## 改善箇所説明図

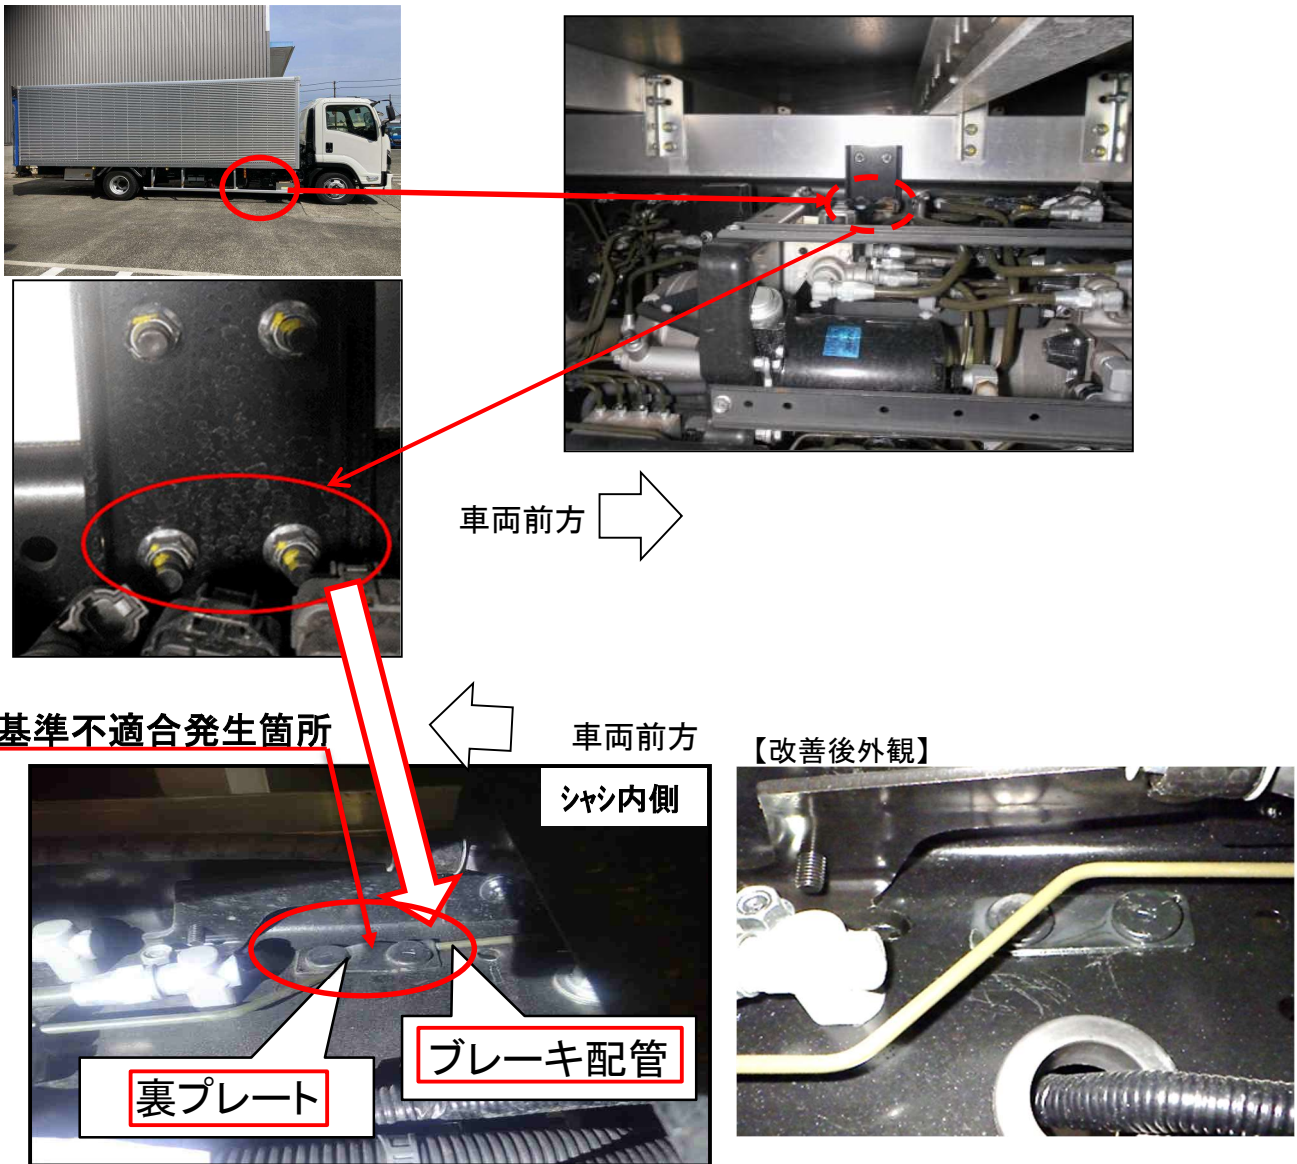
バン型トラック等のシャシとボディーの締結部(前方)において、作業指示・確認が不適切なため、締結部品(ブラケットマウント)を固定する裏プレートが、トラックシャシのブレーキ配管を挟んでいる場合がある。そのため最悪の場合、ブレーキ作動時に片効きが発生するおそれがある。

全車両、当該裏プレート及びブレーキ配管を点検し、裏プレートがブレーキ配管を挟んでいた場合、当該両部品を新品に交換し、正規の取付状態に直す。

は、交換部品を示す。
